ORD. DOH N° 442
Santiago, 24 de febrero de 2026

MAT. : Entrega pronunciamiento en el marco del recurso de reclamación interpuesto en contra de la resolución exenta N°202505001102/2025, atingente a la DIA del proyecto "Parque Fotovoltaico El Manzano III - Reingreso", cuyo proponente es Andina Solar 14 SpA.

MINUTA

PROYECTO “PARQUE FOTOVOLTAICO EL MANZANO III - REINGRESO” CUYO PROPONENTE ES ANDINA SOLAR 14 SPA

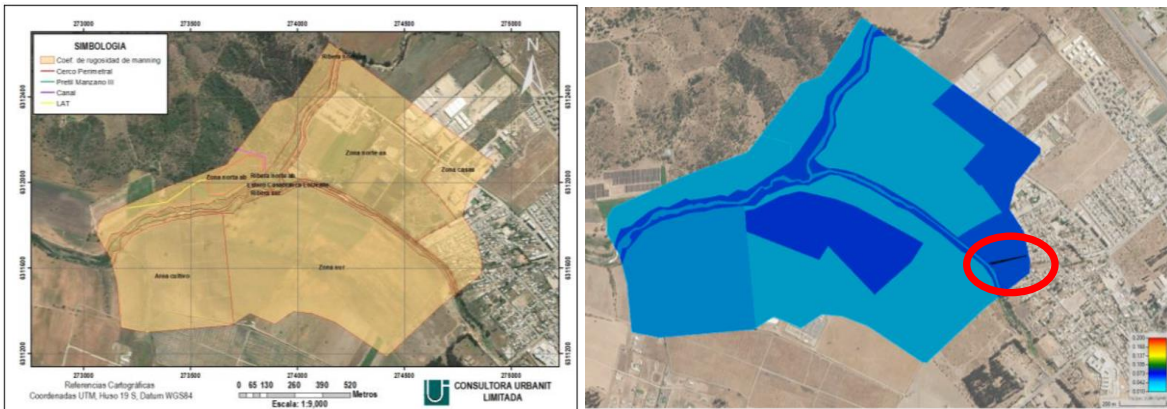
- a) Respecto de los datos ingresados al modelo, mediante hidrograma unitario, el interesado ingresa al modelo caudales superiores a los determinados por la hidrología, tal como se señala la tabla 1.23 de este informe. La tabla siguiente resume los caudales determinados hidrológicamente y los utilizados en el modelo:

Dado que el caudal utilizado en el modelo es superior al determinado hidrológicamente, el interesado utiliza cálculos conservadores, lo que se acepta. Esos últimos caudales fueron los determinados y utilizados por el proyecto Polaris para determinar resultados via modelo 2D.

Comparación Escenarios Sin Proyecto y Con Proyecto EM III

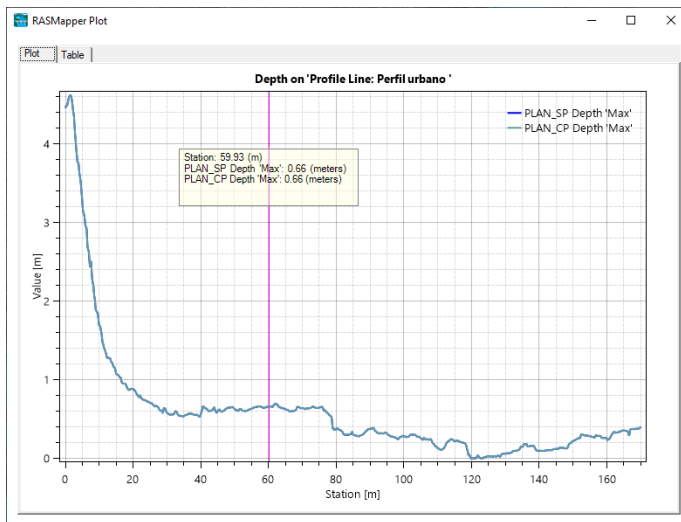
Al comparar los resultados de la modelación entre la situación Sin Proyecto (SP) con la Con Proyecto (CP), correspondiente a los escenarios 1 y 2, para una misma sección transversal, que atraviesa el sector urbano, mostrada en la figura anterior, es posible concluir que no se presentan alteraciones en las variables de altura de escurrimiento, confirmándose que las diferencias de altura oscilan entre +1cm y -1cm.

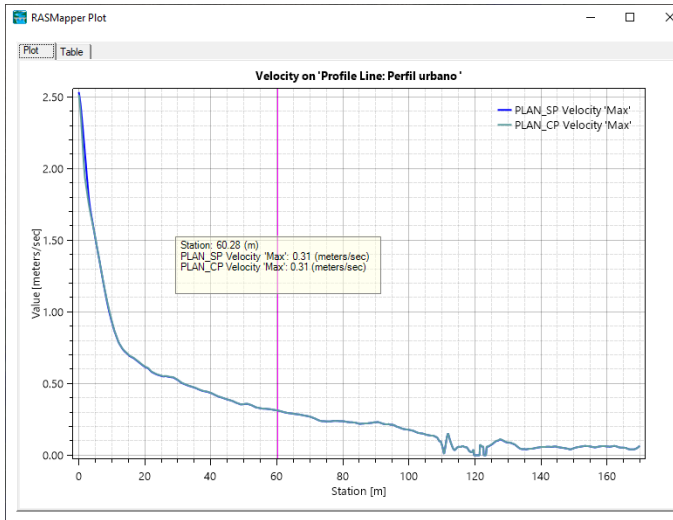
Realizando el análisis en términos de velocidad, puede notarse resultados similares en ambos escenarios, tal como lo demuestran las figuras que se adjuntan.

La velocidad promedio, para ambos escenarios alcanza a 0.3 m/s, notándose diferencias solo en el sector vecino al cauce principal. Ya alejado de éste, las velocidades en ambos casos analizados (SP vs CP) son similares, por lo que se concluye que en términos de velocidad el efecto del proyecto es mínimo.

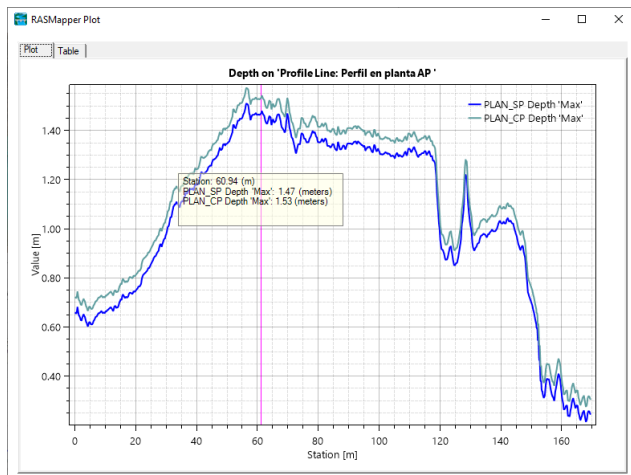
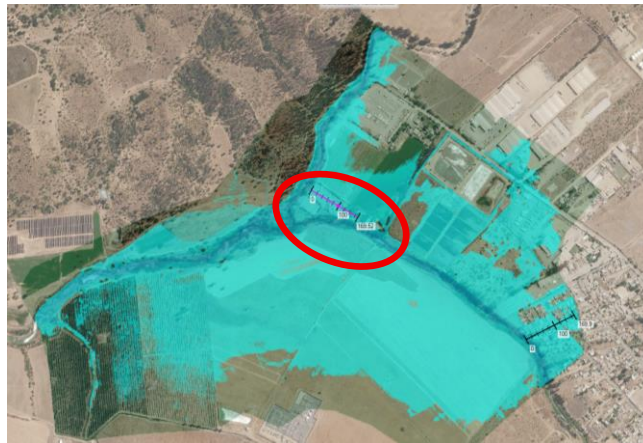
- En relación con el efecto que provoca el proyecto en la PTAS, la modelación numérica 2D entrega resultados que indican una afectación en aproximadamente 6 cm adicionales en los niveles de inundación. La figuras y tabla siguiente muestran en primer lugar la ubicación del perfil transversal analizado y luego se entrega un gráfico comparativo del nivel para ambos escenarios y finalmente la tabla muestra los valores asociados en el entorno de la Station 60 m.

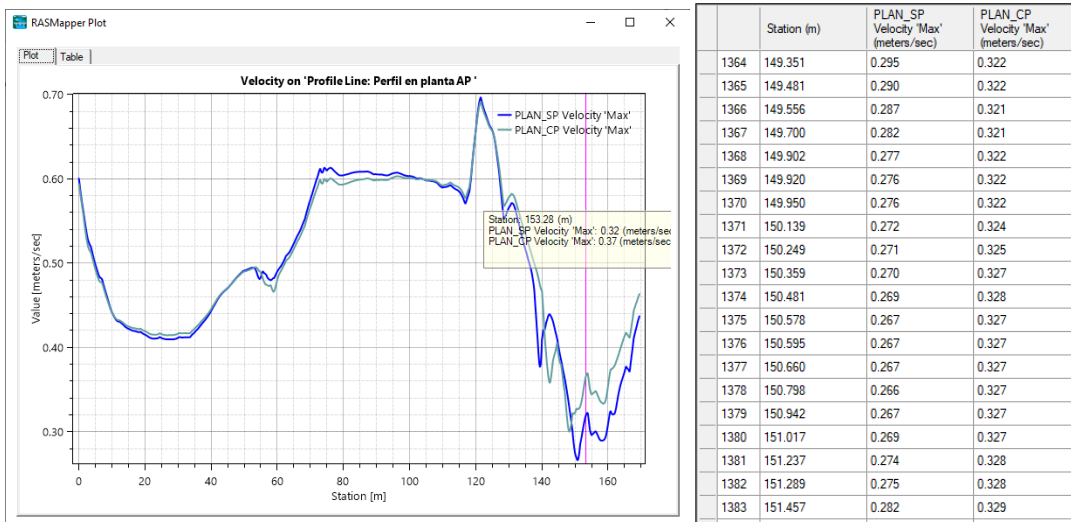
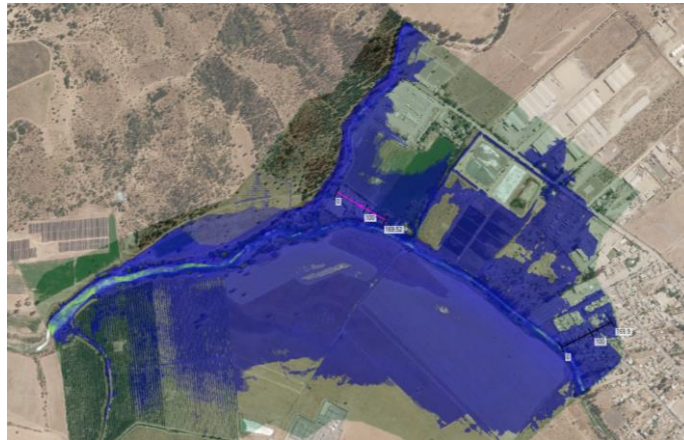
En términos de velocidad, en ese mismo perfil, los resultados de la comparativa entre los escenarios SP vs CP son mostrados en las siguientes figuras, mostrando un mínimo de 0,3 m/s a un máximo de 0.7 m/s

Para ese perfil, que atraviesa la PTAS, el promedio de velocidad alcanzó a 0,5 m/s, mientras que la diferencia entre las velocidades de ambos escenarios alcanzó a sólo 0.01 m/s.

Por el análisis anterior, realizado en términos de altura de escurrimiento y velocidad en el mismo perfil transversal, se puede considerar que la influencia del proyecto en el sector de la PTAS es mínima.

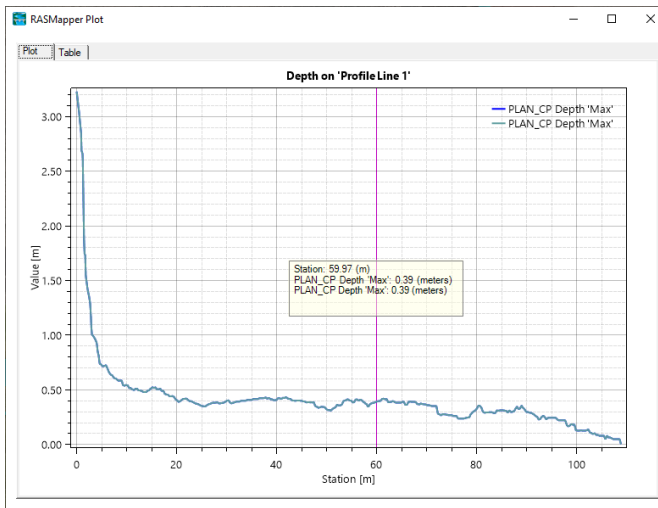
- En lo que sigue se analiza el efecto que en los resultados del modelo 2D, validados en los mismos perfiles escogidos y ya definidos, provoca la incorporación del proyecto Polaris junto con el proyecto de defensas de El Manzano III (escenario 3).

La figura siguiente muestra que, en términos de niveles de inundación, el proyecto Polaris no afecta al sector urbano de Casablanca, tal como se observa en las siguientes figuras y cuadros.

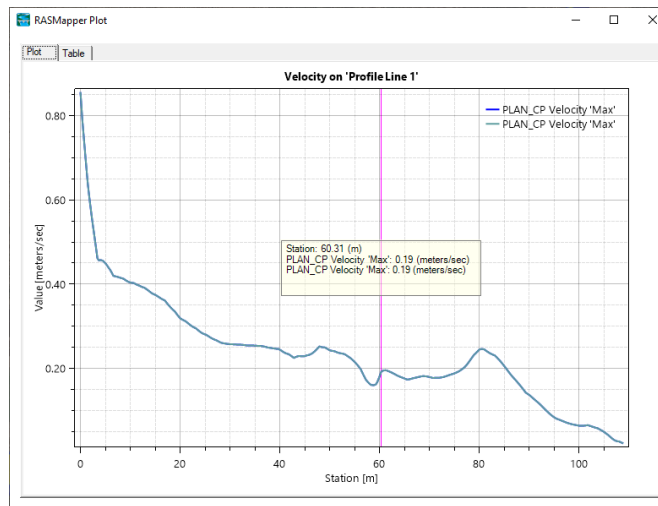
En términos de velocidad, para el mismo perfil urbano ya mostrado, se comprueba que el proyecto Polaris tampoco afecta, tal como lo muestra la figura siguiente:

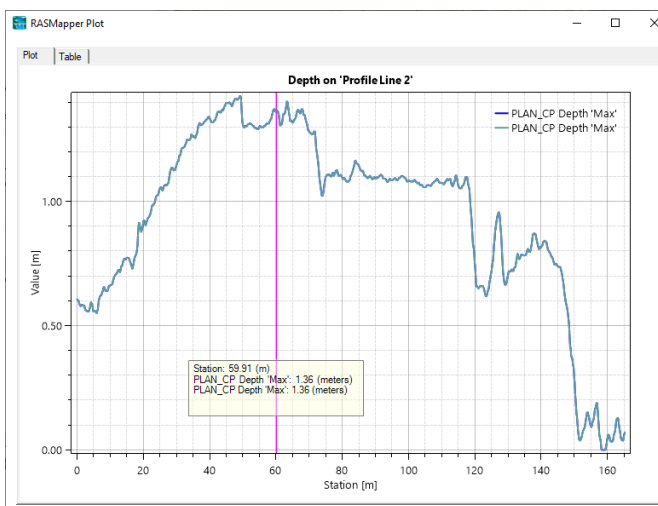
Del mismo modo, analizando el efecto del proyecto Polaris, en la vecindad del sector de la PTAS, tampoco se nota afectación. La siguiente figura muestra la situación para el nivel de inundación:

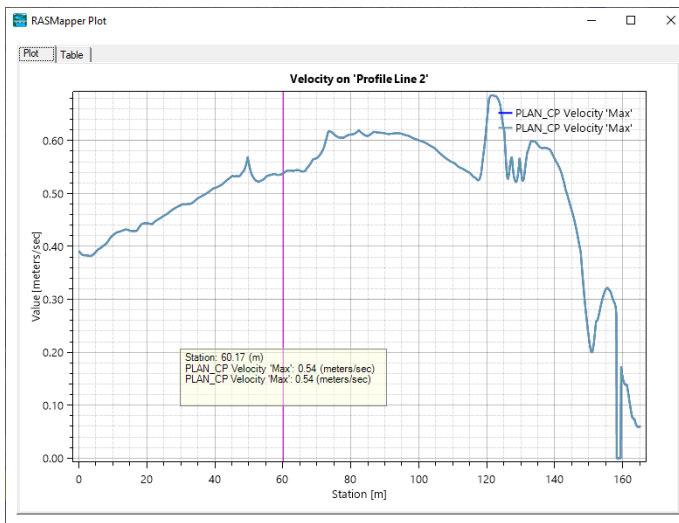
En términos de velocidad, las siguientes figuras muestran al similar:

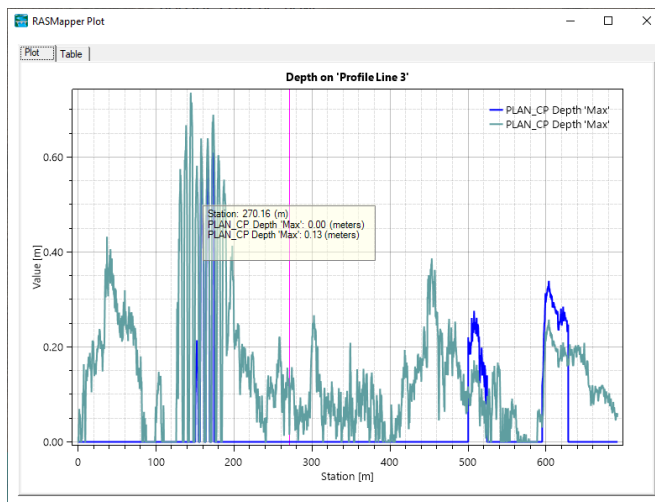
Si, por último, se analiza el efecto del proyecto Polaris respecto de la línea de defensa propuesto por ese proyecto, en las siguientes figuras puede observarse que, los efectos de este segundo son menores a 15 cm (línea azul muestra la altura de inundación para el resultado con proyecto Polaris y la línea verde, la situación CP, sin considerar Polaris).

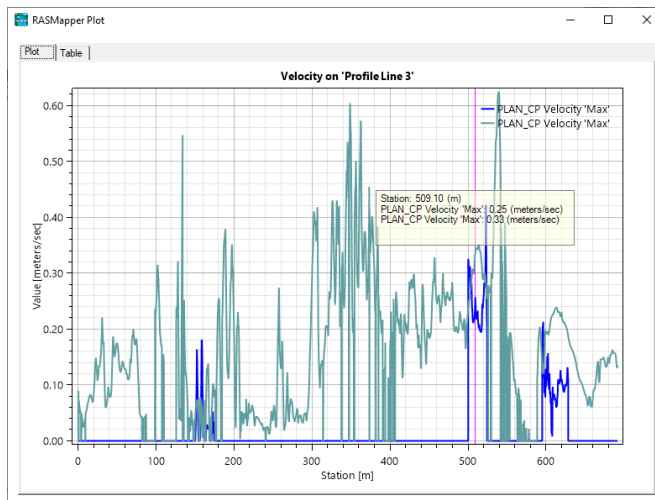
Analizando lo mismo pero en términos de resultados de velocidad, se obtiene lo que muestra la figura siguiente:

Puede notarse que el cambio en la velocidad, cuando ocurre muy menor magnitud.

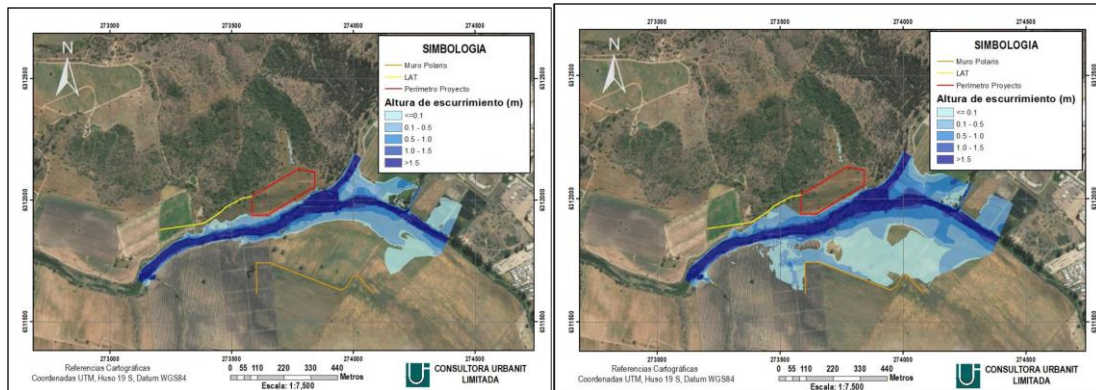
- A lo anterior, debe agregarse que las defensas fluviales del proyecto El Manzano III y Solaris funcionan a partir de crecidas sobre 50 años de periodo de retorno, tal como se observa en las siguientes figuras que presentan las inundaciones simuladas en la DIA, para crecidas de caudales T=50 años y T=100 años. Por lo anterior, se prevé que las defensas fluviales proyectadas en el sector no producirán alteraciones al escurrimiento normal de las aguas, así como tampoco durante crecidas frecuentes e incluso algo superiores a T=50 años.

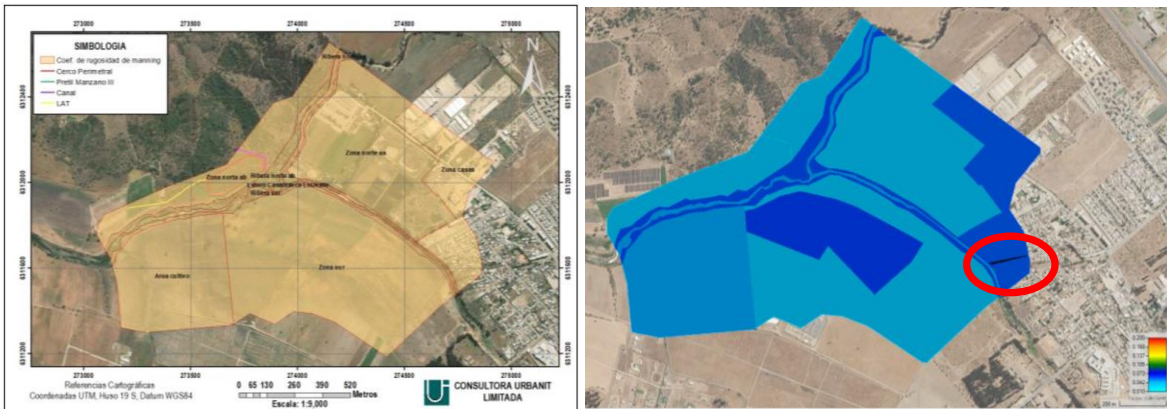
- a) Respecto de los datos ingresados al modelo, mediante hidrograma unitario, el interesado ingresa al modelo caudales superiores a los determinados por la hidrología, tal como se señala la tabla 1.23 de este informe. La tabla siguiente resume los caudales determinados hidrológicamente y los utilizados en el modelo:

Dado que el caudal utilizado en el modelo es superior al determinado hidrológicamente, el interesado utiliza cálculos conservadores, lo que se acepta. Esos últimos caudales fueron los determinados y utilizados por el proyecto Polaris para determinar resultados via modelo 2D.

Comparación Escenarios Sin Proyecto y Con Proyecto EM III

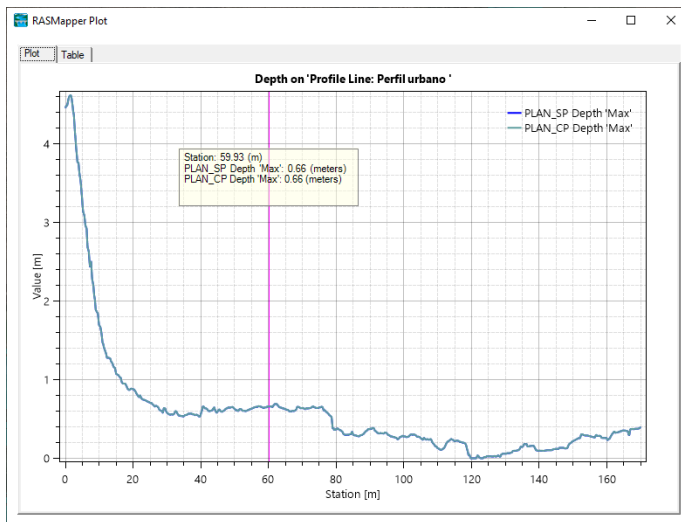
Al comparar los resultados de la modelación entre la situación Sin Proyecto (SP) con la Con Proyecto (CP), correspondiente a los escenarios 1 y 2, para una misma sección transversal, que atraviesa el sector urbano, mostrada en la figura anterior, es posible concluir que no se presentan alteraciones en las variables de altura de escurrimiento, confirmándose que las diferencias de altura oscilan entre +1cm y -1cm.

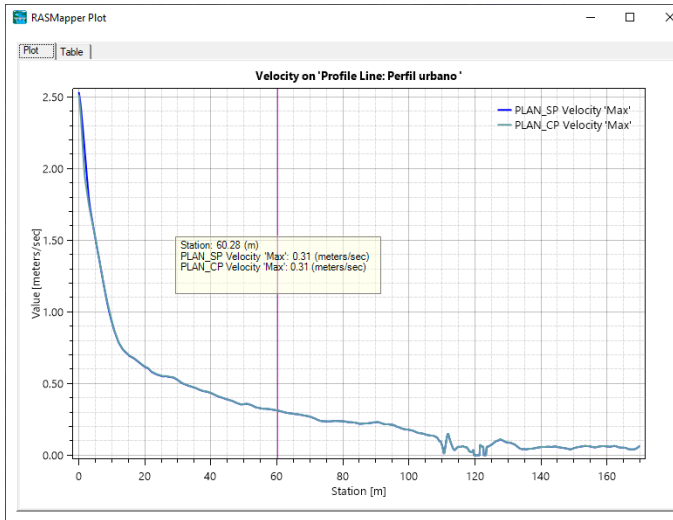
Realizando el análisis en términos de velocidad, puede notarse resultados similares en ambos escenarios, tal como lo demuestran las figuras que se adjuntan.

La velocidad promedio, para ambos escenarios alcanza a 0.3 m/s, notándose diferencias solo en el sector vecino al cauce principal. Ya alejado de éste, las velocidades en ambos casos analizados (SP vs CP) son similares, por lo que se concluye que en términos de velocidad el efecto del proyecto es mínimo.

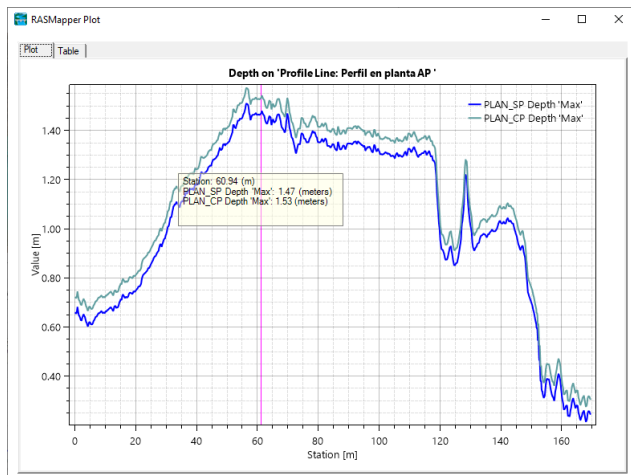
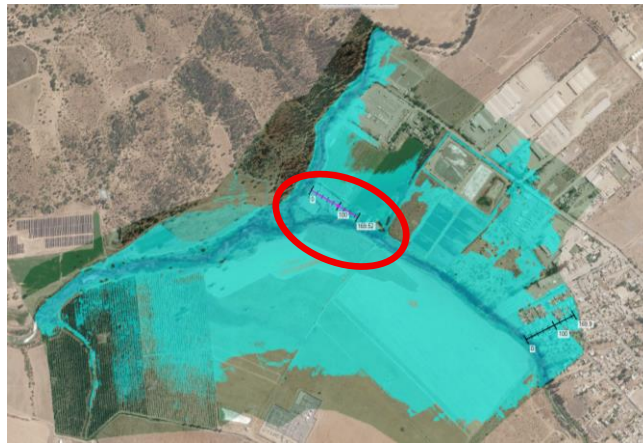
- En relación con el efecto que provoca el proyecto en la PTAS, la modelación numérica 2D entrega resultados que indican una afectación en aproximadamente 6 cm adicionales en los niveles de inundación. La figuras y tabla siguiente muestran en primer lugar la ubicación del perfil transversal analizado y luego se entrega un gráfico comparativo del nivel para ambos escenarios y finalmente la tabla muestra los valores asociados en el entorno de la Station 60 m.

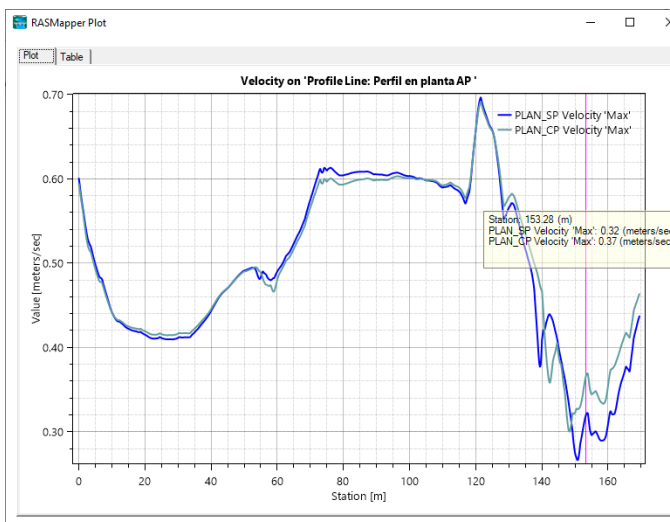
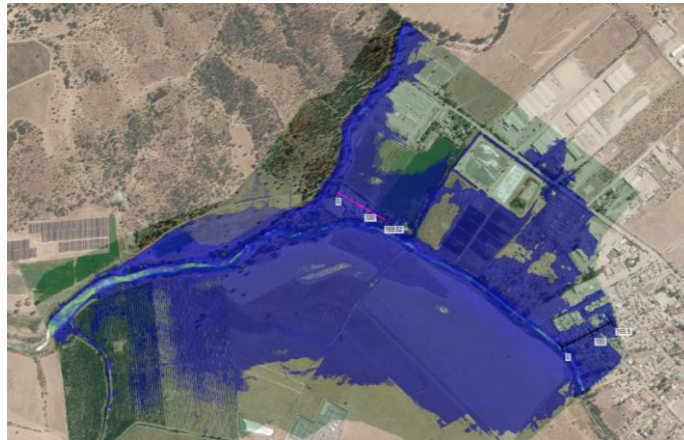
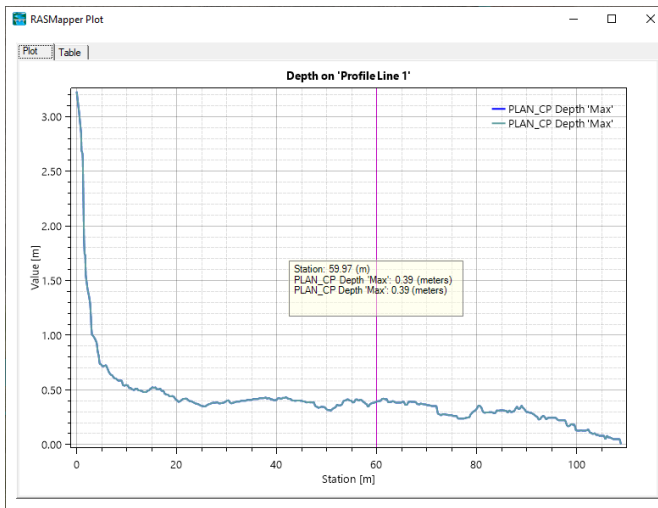
En términos de velocidad, en ese mismo perfil, los resultados de la comparativa entre los escenarios SP vs CP son mostrados en las siguientes figuras, mostrando un mínimo de 0,3 m/s a un máximo de 0.7 m/s

Para ese perfil, que atraviesa la PTAS, el promedio de velocidad alcanzó a 0,5 m/s, mientras que la diferencia entre las velocidades de ambos escenarios alcanzó a sólo 0.01 m/s.

Por el análisis anterior, realizado en términos de altura de escurrimiento y velocidad en el mismo perfil transversal, se puede considerar que la influencia del proyecto en el sector de la PTAS es mínima.

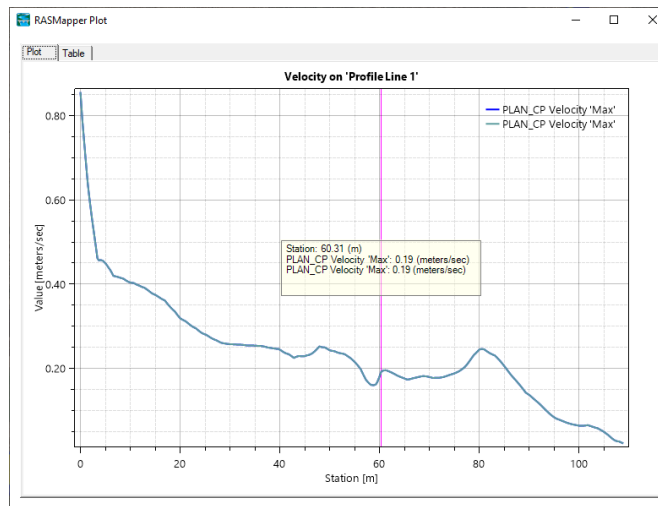
La figura siguiente muestra que, en términos de niveles de inundación, el proyecto Polaris no afecta al sector urbano de Casablanca, tal como se observa en las siguientes figuras y cuadros.

En términos de velocidad, para el mismo perfil urbano ya mostrado, se comprueba que el proyecto Polaris tampoco afecta, tal como lo muestra la figura siguiente:

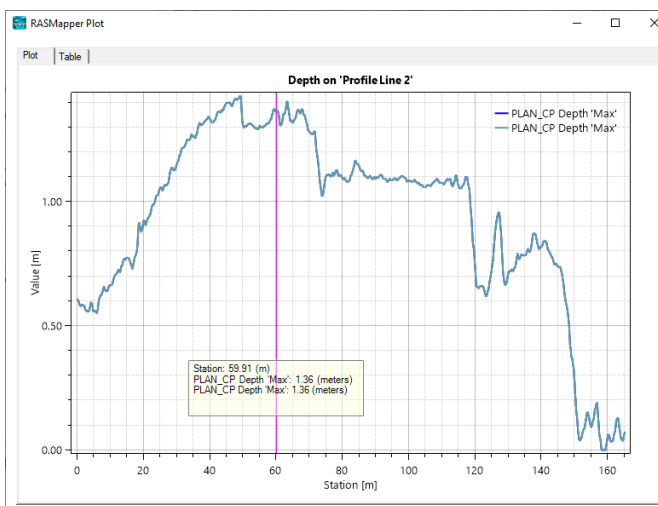
Del mismo modo, analizando el efecto del proyecto Polaris, en la vecindad del sector de la PTAS, tampoco se nota afectación. La siguiente figura muestra la situación para el nivel de inundación:

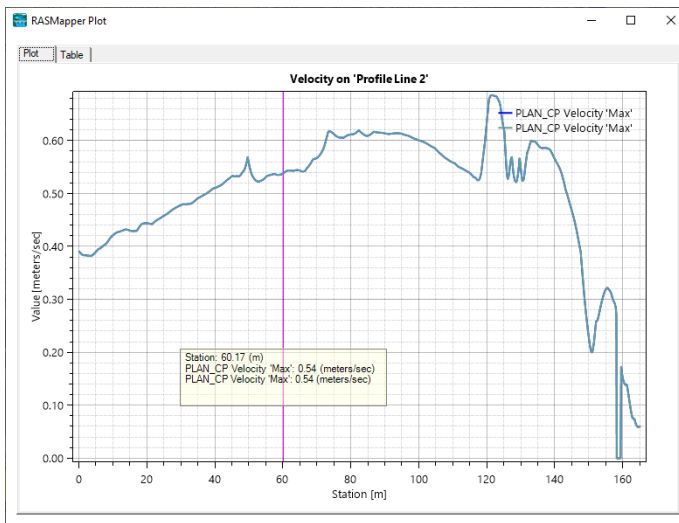
En términos de velocidad, las siguientes figuras muestran al similar:
